TRANS/WP.29/2003/15  
17 décembre 2002

**PROPOSITION DE PROJET DE COMPLÉMENT 4 AU RÈGLEMENT No 107**

(Véhicules à deux étages)

Transmis par le Groupe de travail des dispositions générales de sécurité (GRSG)

"Figure 10

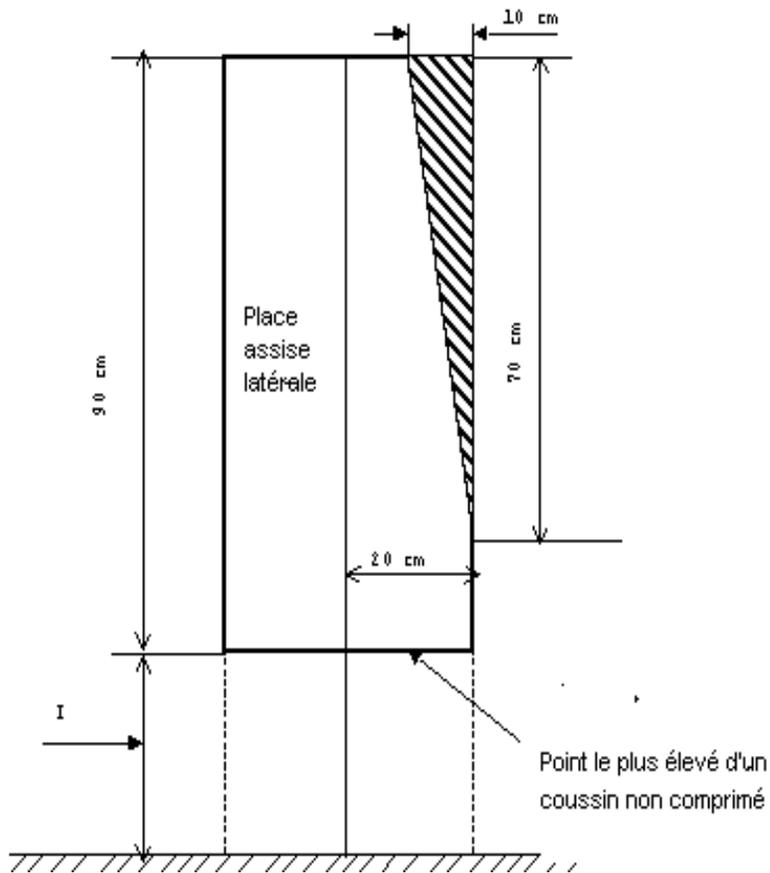
Paragraphe 5.7.9.6.2.2, modifier comme suit :

"5.7.9.6.2.2 Intrusion d'un élément de structure, sous réserve que celui-ci s'inscrive dans un triangle dont un sommet est situé à 70 cm au-dessous du toit, et dont la base opposée, large de 10 cm, est située dans la partie haute de l'espace considéré et adjacente à la paroi latérale du véhicule (fig. 10 de l'Annexe 3);"

Annexe 3, figure 10, modifier comme suit :
